**AVIS RELATIF À LA PROTECTION
CONTRE LES EVENTUELS EFFETS NOCIFS ET NUISANCES
PROVOQUÉS PAR LES RAYONNEMENTS NON IONISANTS
GÉNÉRÉS PAR DES ANTENNES ÉMETTRICES STATIONNAIRES**

Commune : CHASTRE - Exploitant : ORANGE

Référence exploitant : 145W1_1 / 32145W1_1 / 42145W1_1 / 52145W1_1

Rapport n° 1468 / 2025

Figure 1 : Vue en plan des lieux de séjour et des points de contrôle

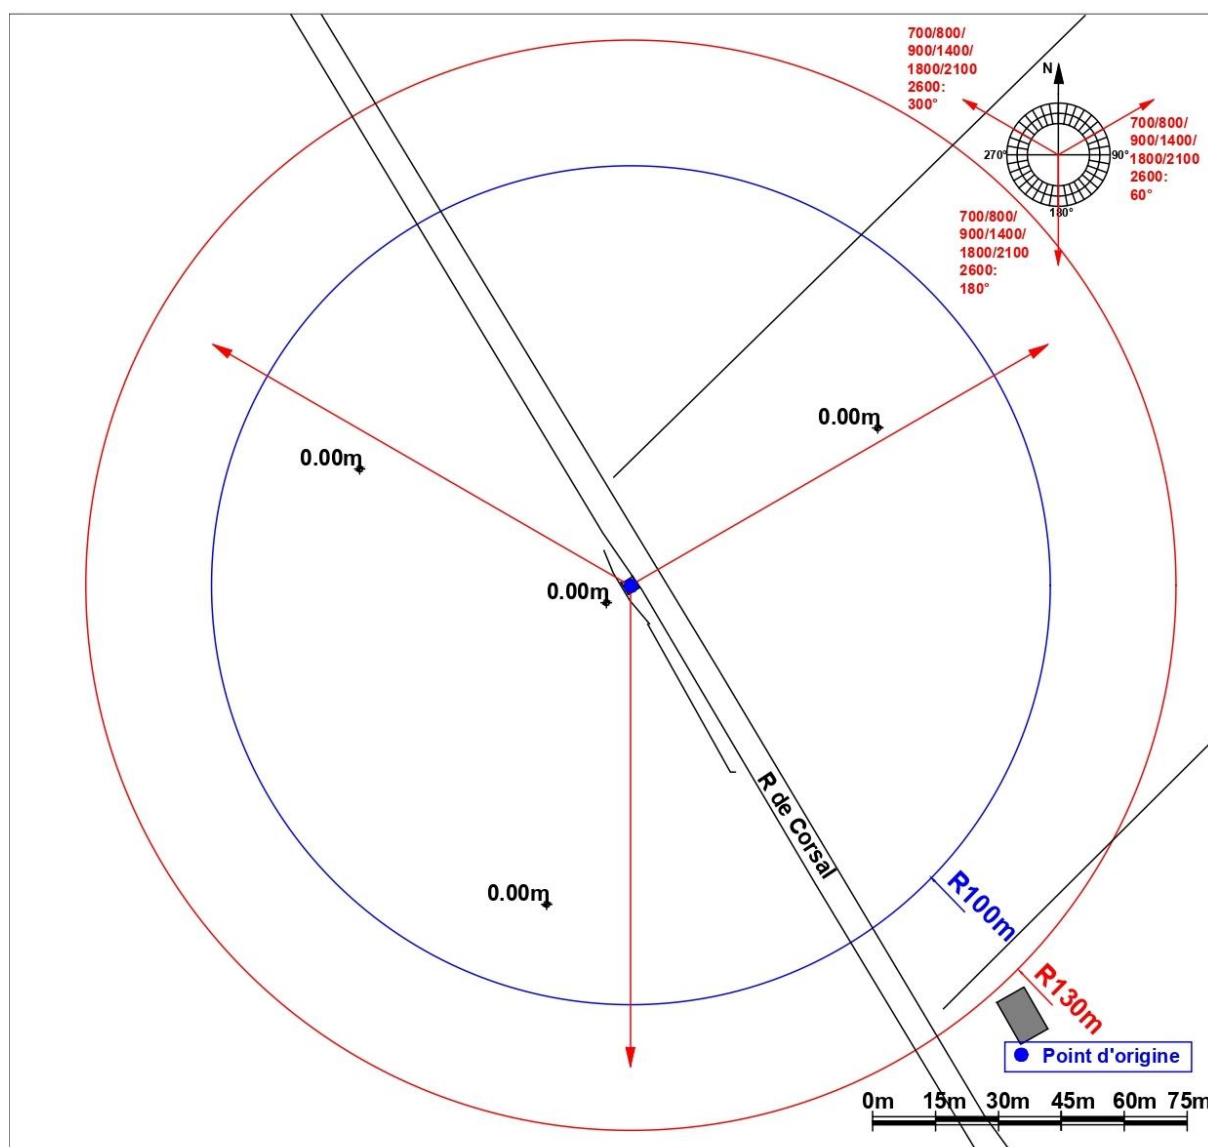
En ce qui concerne les antennes de l'installation mentionnées dans le tableau 1, la distance maximale à laquelle la limite pourrait être atteinte, à l'extérieur, est égale à 88,3 m. S'il n'y a pas de LS à une distance inférieure, les antennes respectent forcément la limite d'immission.

Dans le cas des LS situés à l'intérieur des bâtiments, une atténuation d'obstacle est prise en compte et il en résulte que la distance maximale à laquelle la limite pourrait être atteinte se réduit à 62,7 m.

Figure 2 : Vue en plan des installations d'antennes dans un rayon de 300 mètres autour de l'installation faisant l'objet de la demande d'avis

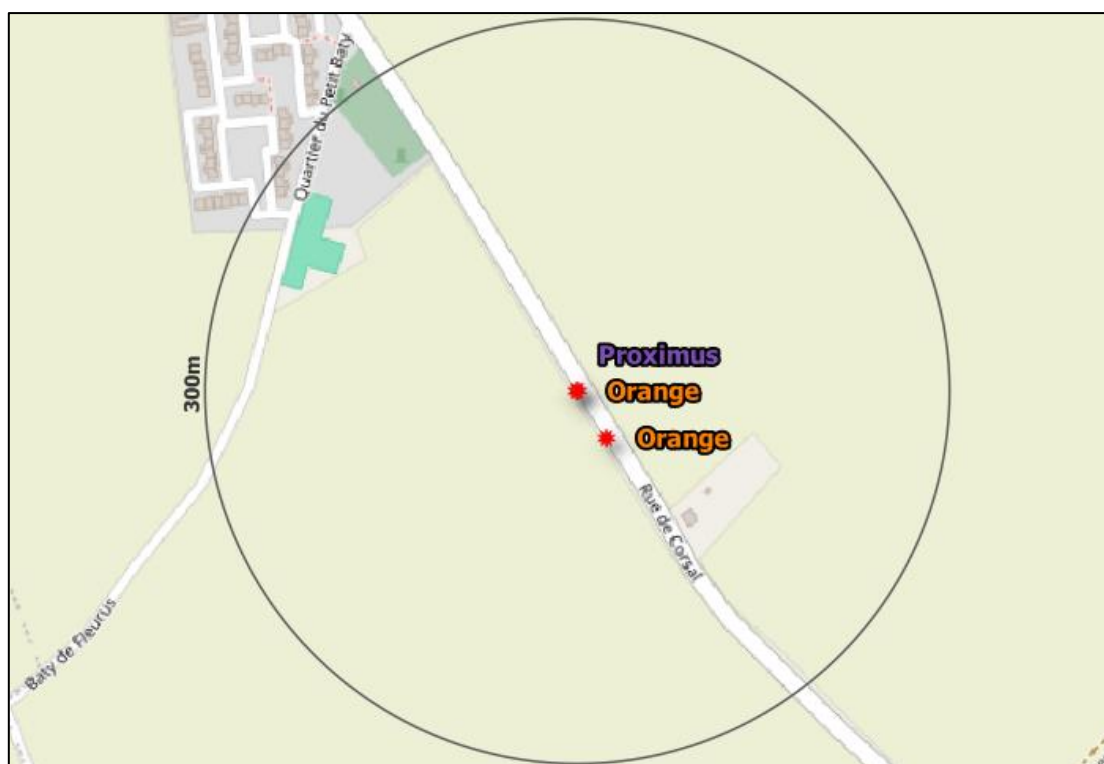
Compte tenu des considérations ci-dessus, il apparaît que l'intensité du rayonnement électromagnétique généré, dans les lieux de séjour situés dans un rayon de 300 mètres autour de l'installation référencée dans le paragraphe 2, par l'ensemble des antennes émettrices stationnaires de l'ensemble des exploitants du même site d'antennes émettrices stationnaires respecte la limite fixée à l'article 4, § 2 du décret.
